工事名
椙山女学園　星が丘キャンパス大学会館食堂リニューアル工事

図面名称
１階平面詳細図

椙山女学園星が丘キャンパス大学会館食堂リニューアル工事
1階平面詳細図-1/2
縮尺 A1:1/50 A3:1/100 '26.09.16
清水建設株式会社名古屋支店
仕上－０１

椙山女学園星が丘キャンパス大学会館食堂リニューアル工事
1階平面詳細図-2/2
縮尺 A1:1/50 A3:1/100 '26.09.16
清水建設株式会社名古屋支店
仕上－０２

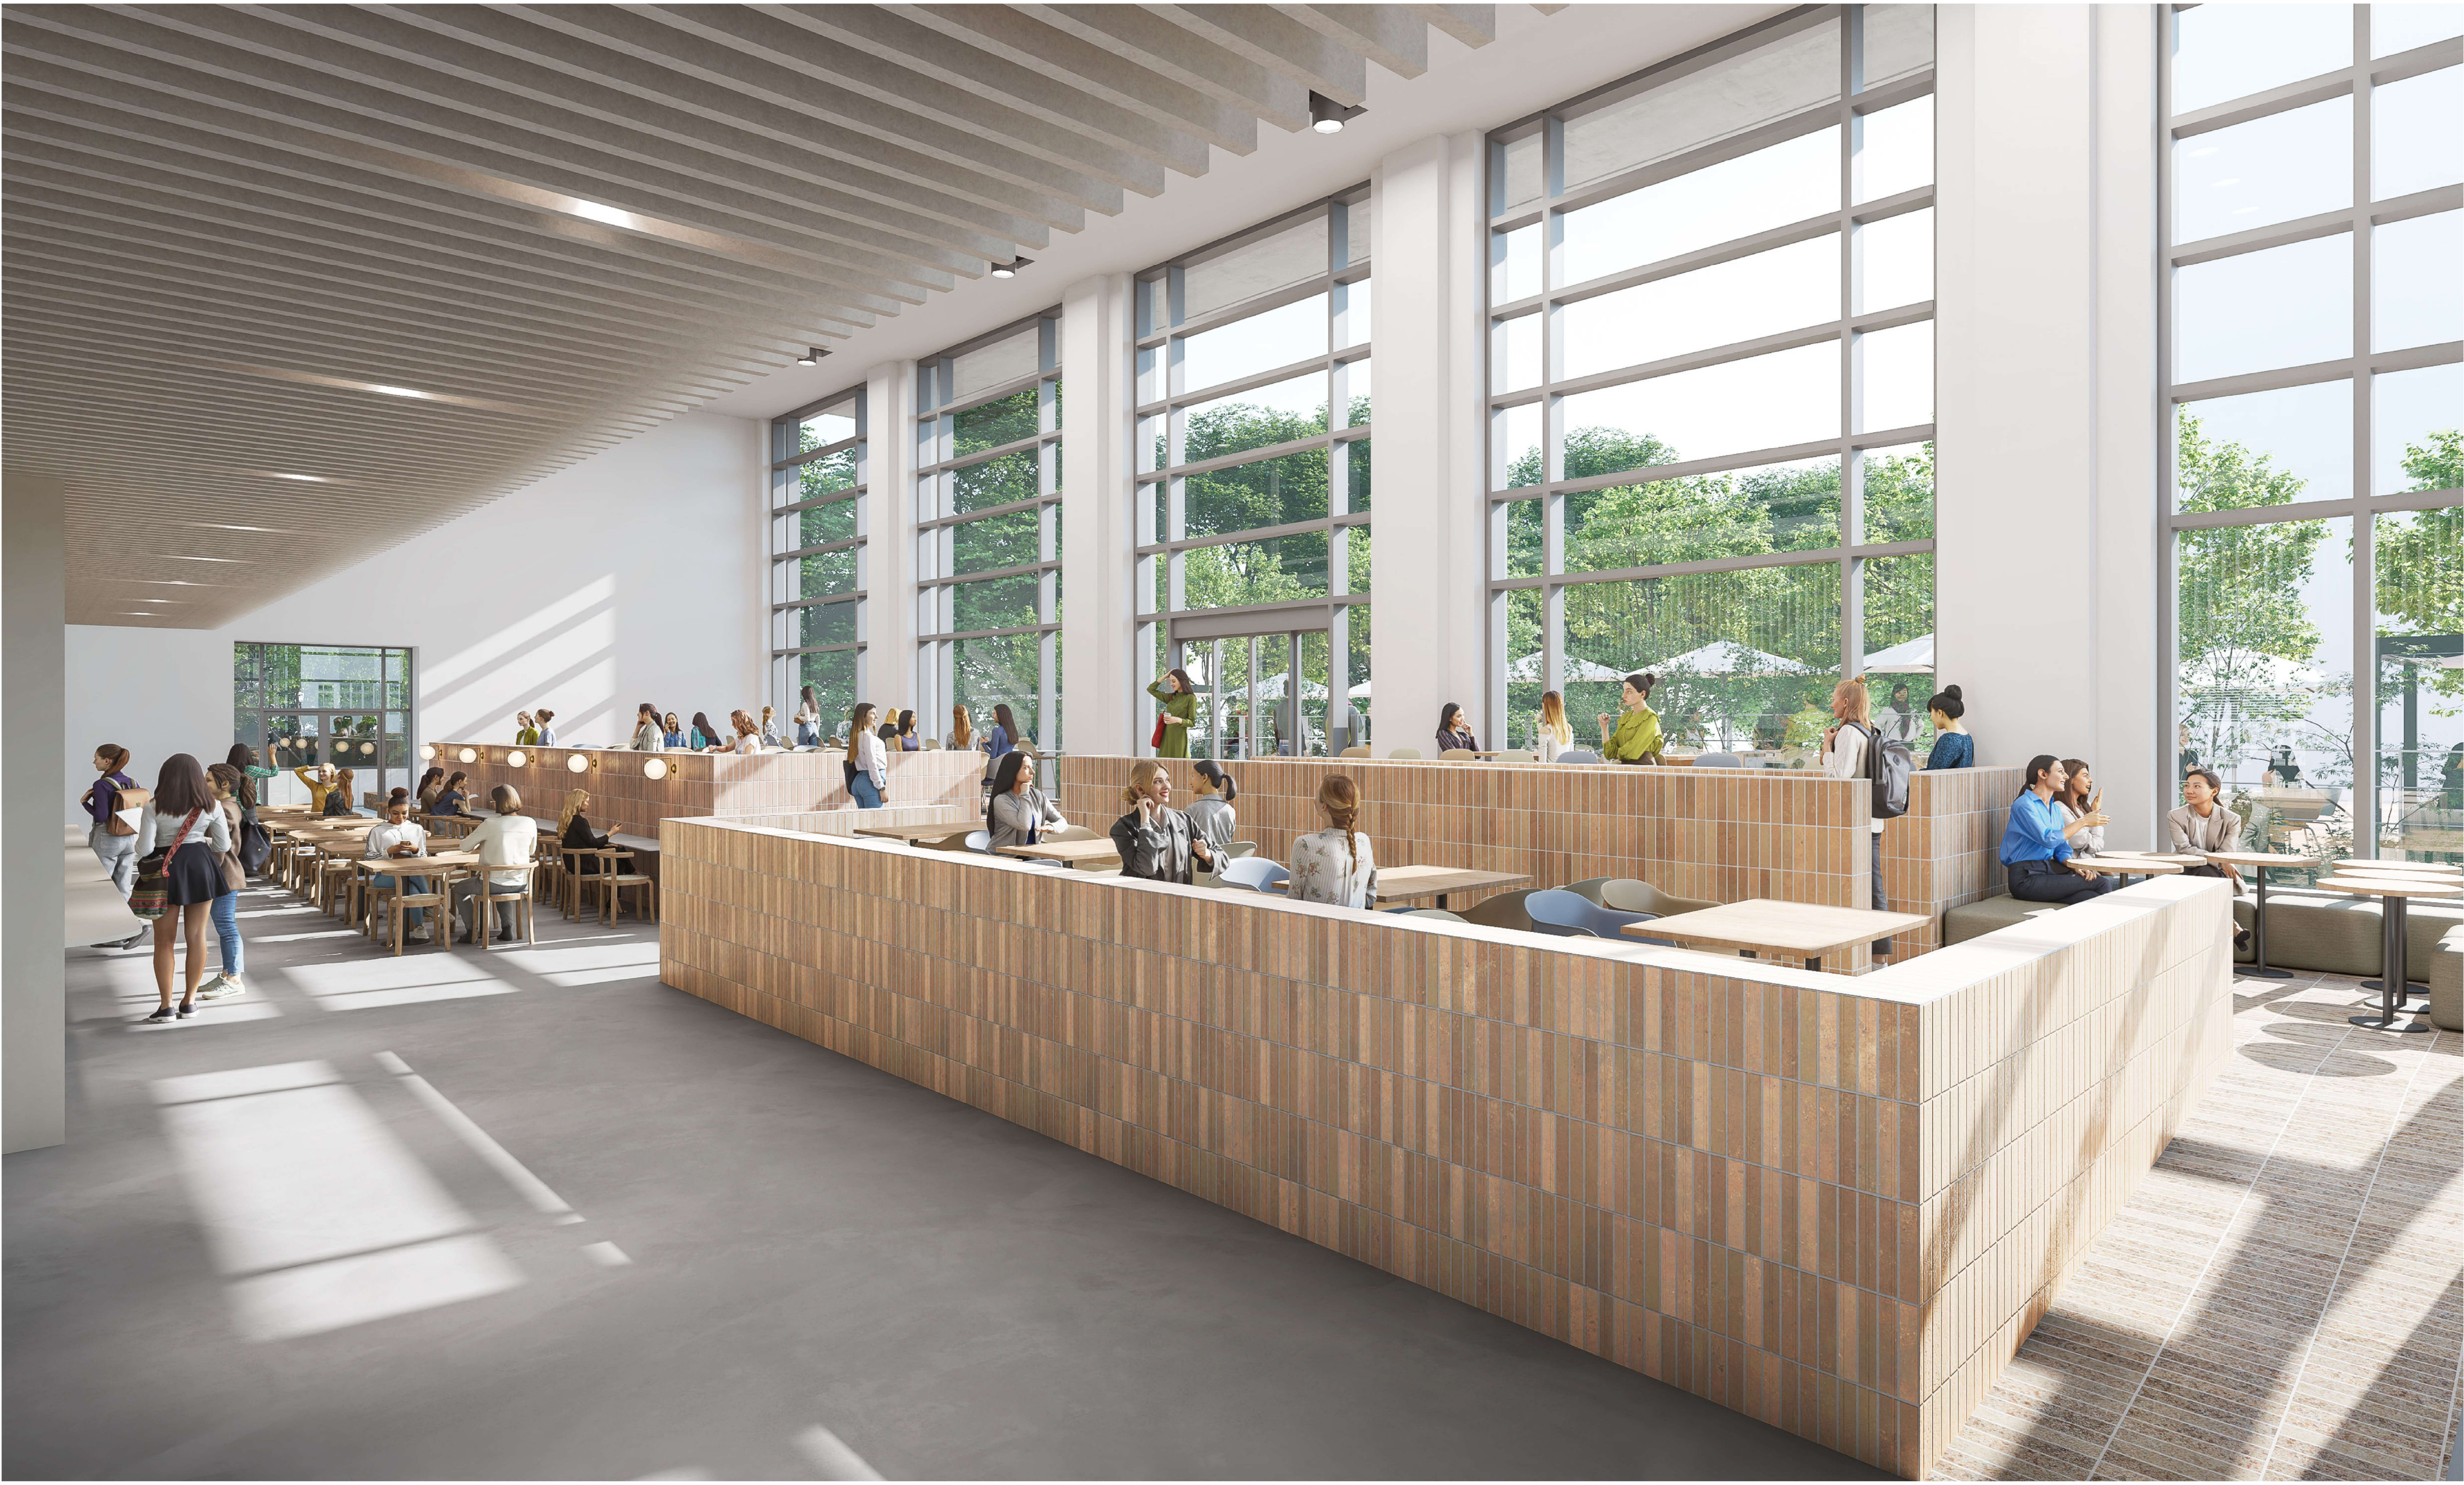
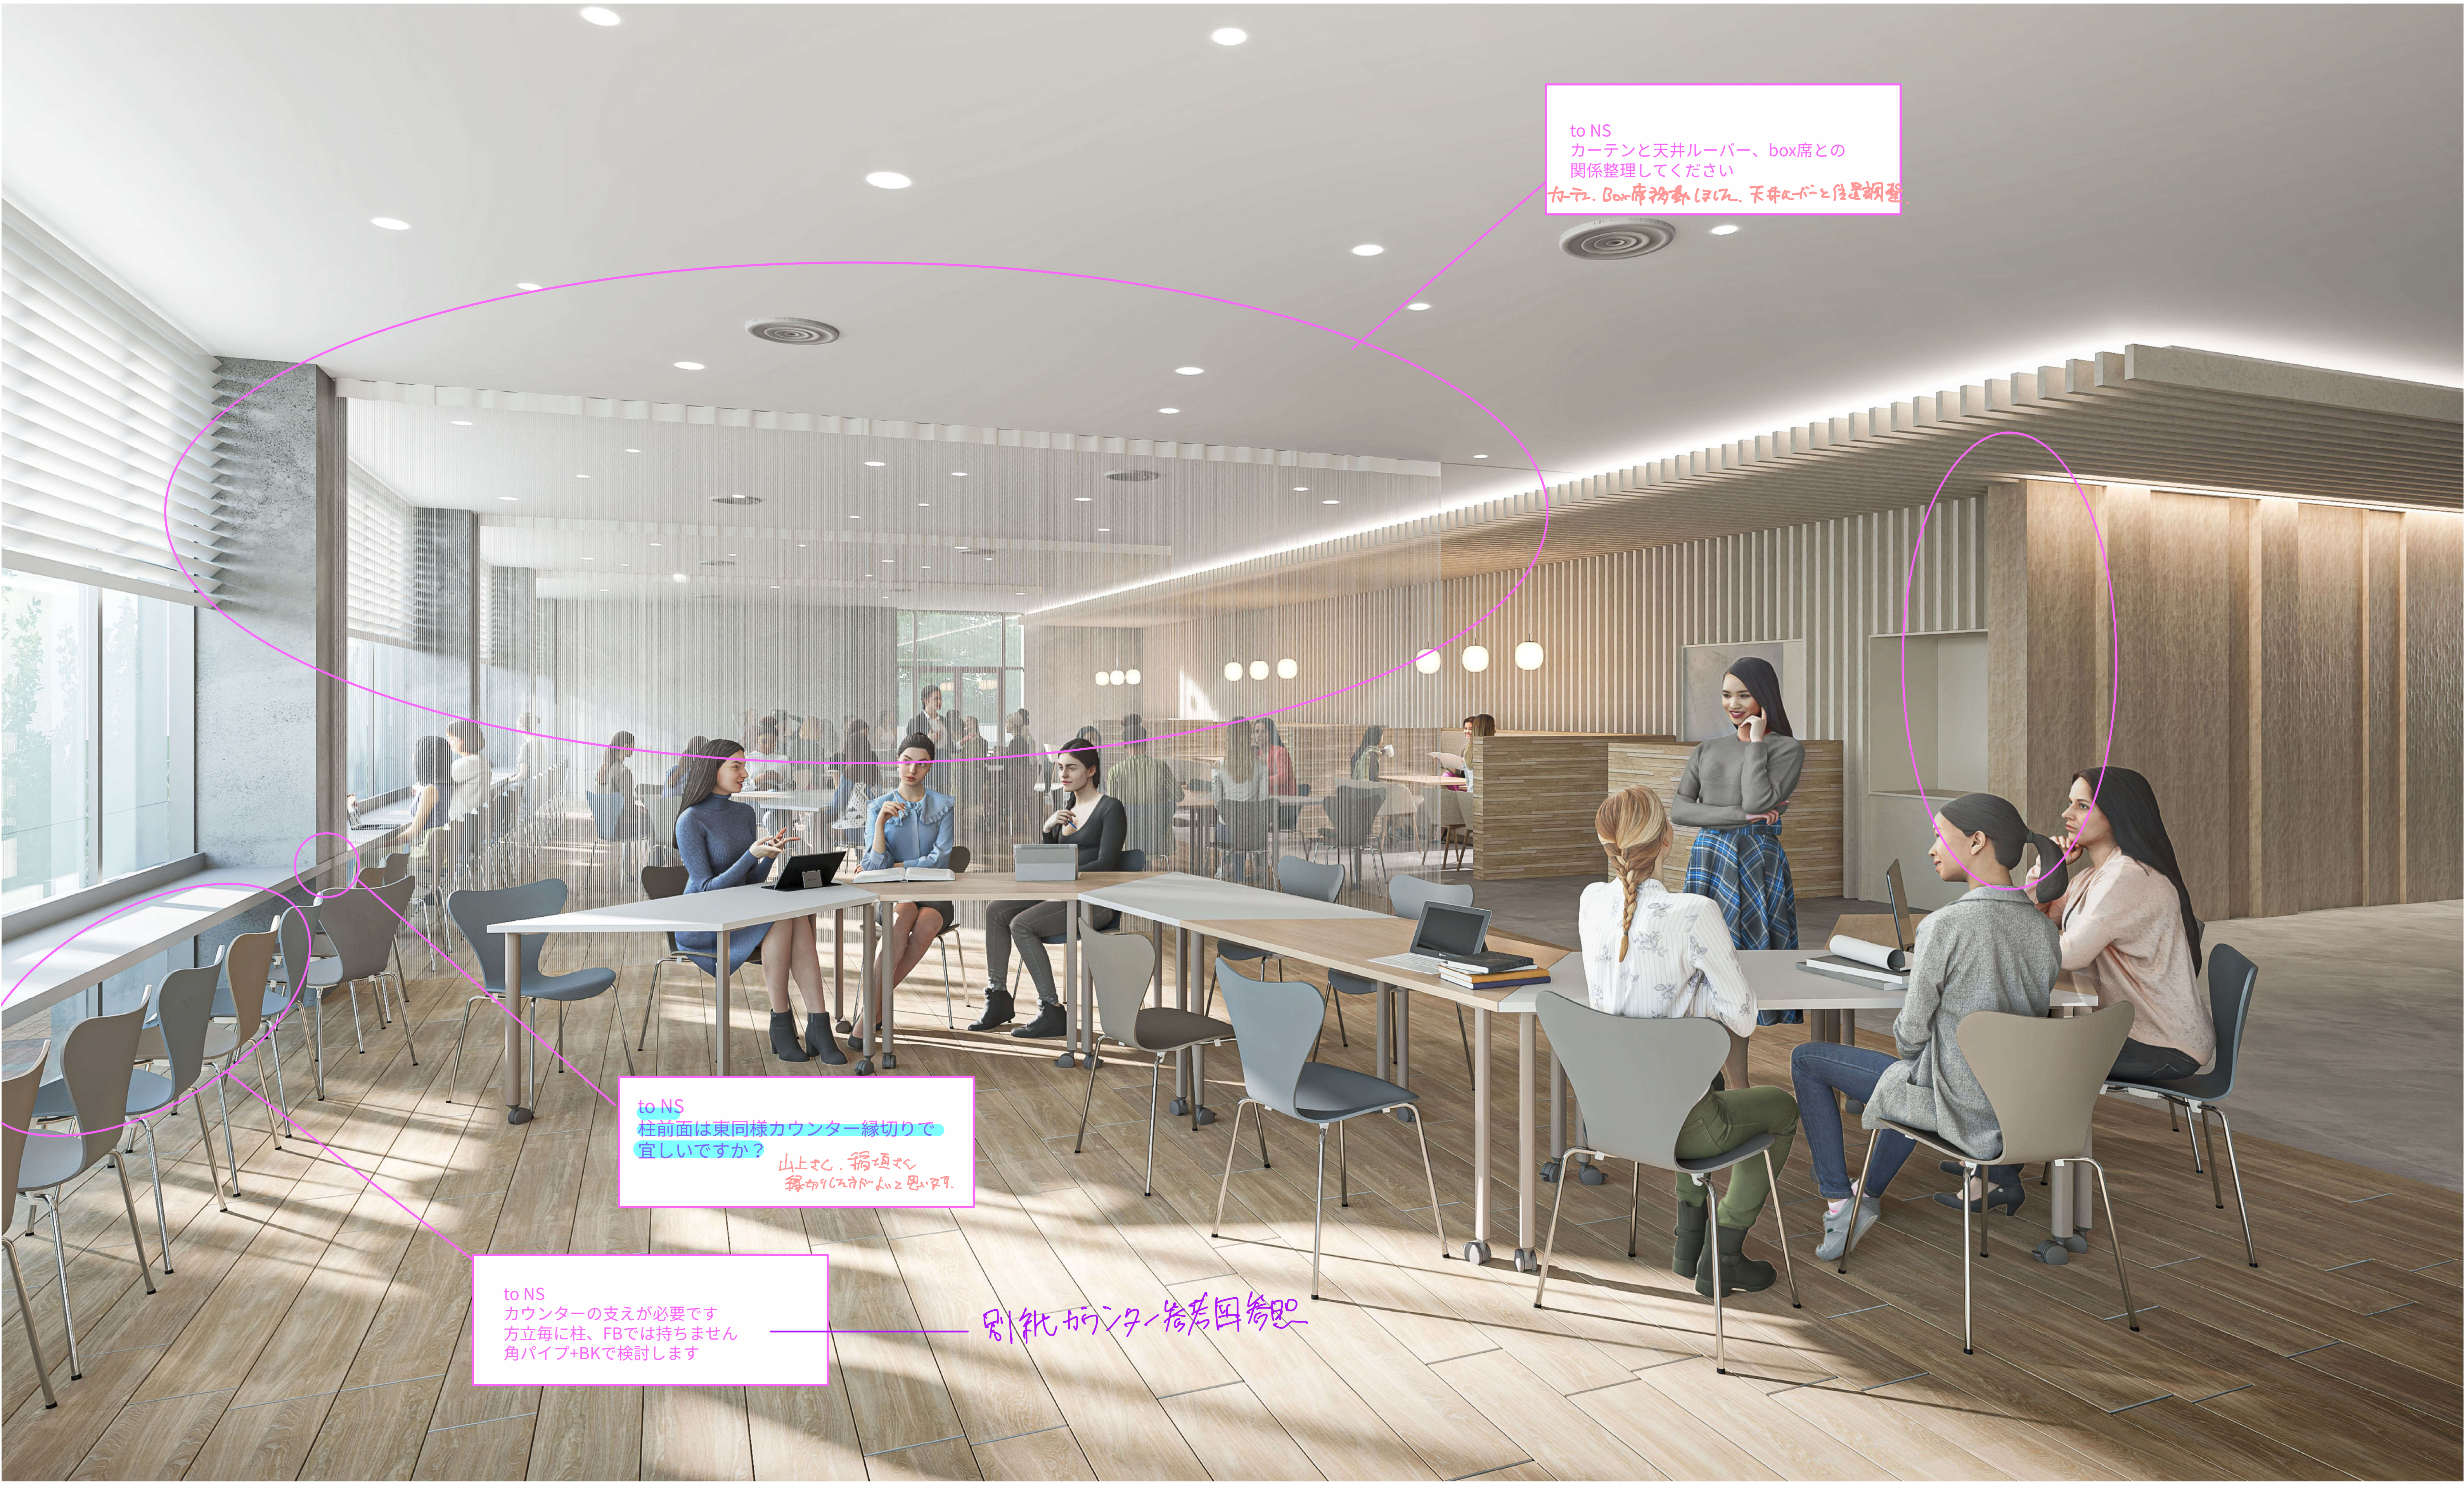
to NS
カーテンと天井ルーバー、box席との
関係整理してください
カーテン、Box席移動ほぼ完、天井ルーバーと位置調整。

to NS
柱前面は東同様カウンター縁切りで
宜しいですか？
山上さん、稲垣さん
縁切りした方がよいと思います。

to NS
カウンターの支えが必要です
方立毎に柱、FBでは持ちません
角パイプ+BKで検討します
別紙カウンター参考図参照

to NS
意匠図1-21展開図とルーバー範囲相違しています。意匠図正で宜しいですか？
└ 意匠図正．

to NS
ガラス汚れる、スカート中見える
対策必要ないですか？
東西共通 ⟶ ルーバー側と同じガラスフィルム貼る？
